【公報種別】特許法第 17 条の 2 の規定による補正の掲載
【部門区分】第 7 部門第 1 区分
【発行日】令和 4 年 9 月 15 日(2022.9.15)

【公開番号】特開 2021-182499(P2021-182499A)
【公開日】令和 3 年 11 月 25 日(2021.11.25)
【年通号数】公開・登録公報 2021-057
【出願番号】特願 2020-87252(P2020-87252)
【国際特許分類】

【手続補正書】

【図 2】

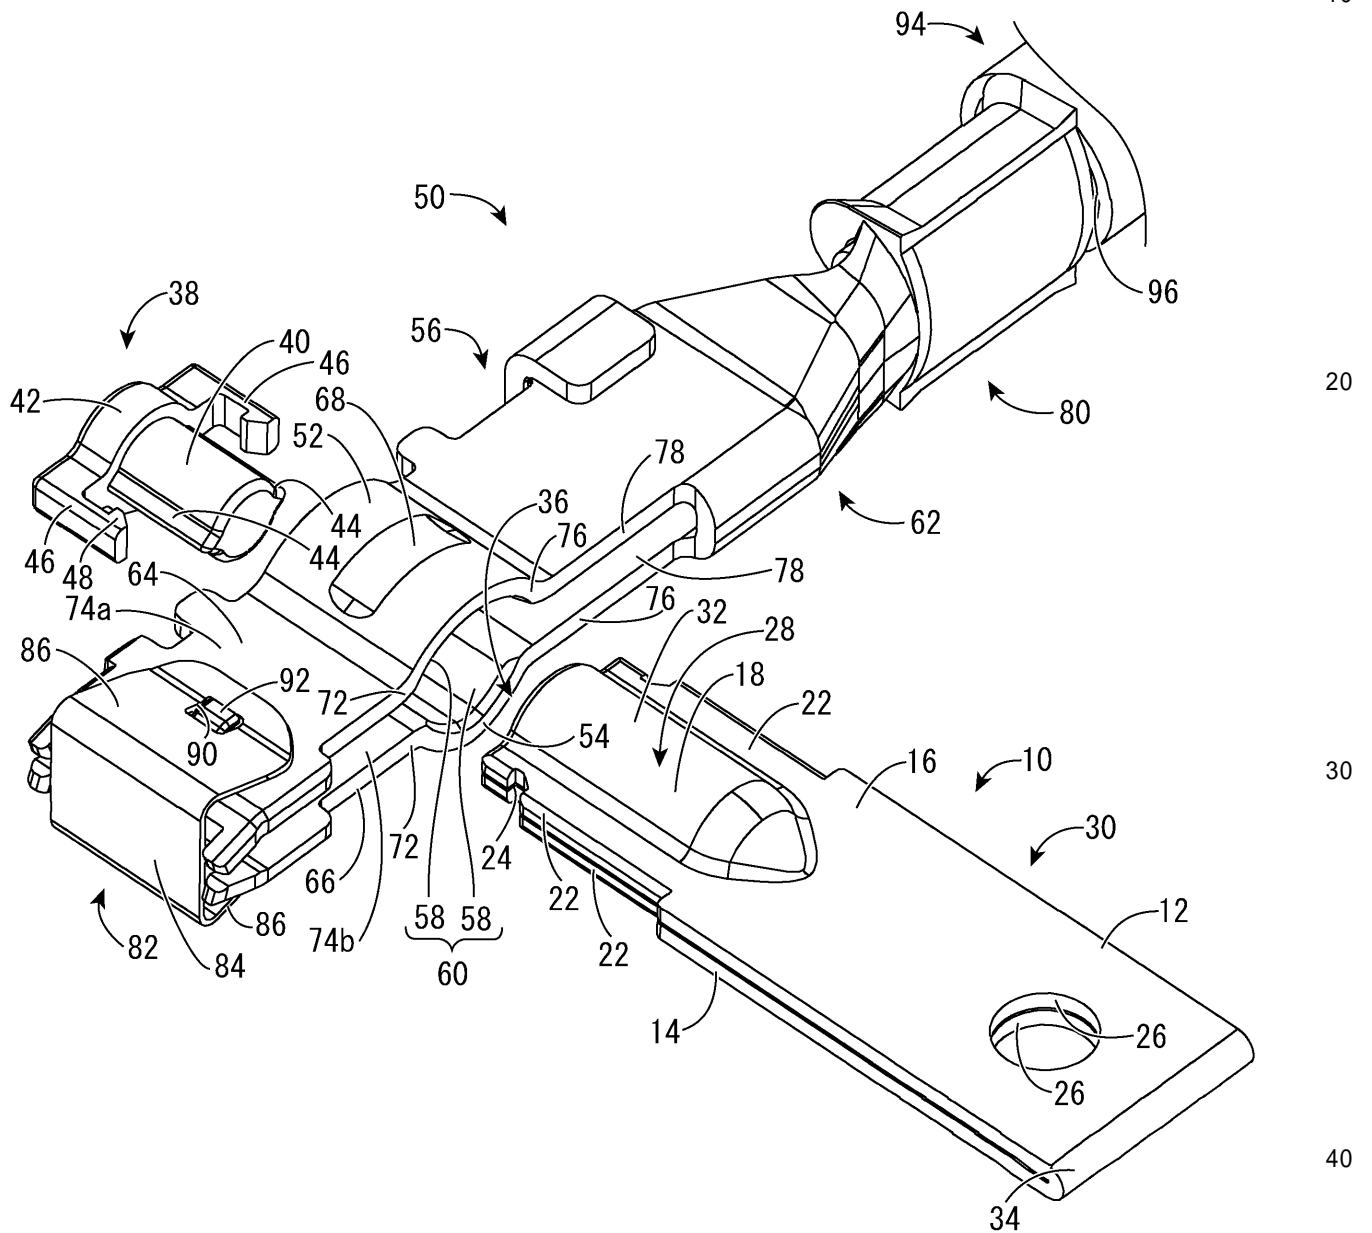
【手続補正 1 2】

【補正対象書類名】図面

【補正対象項目名】図 2

【補正方法】変更

【補正の内容】
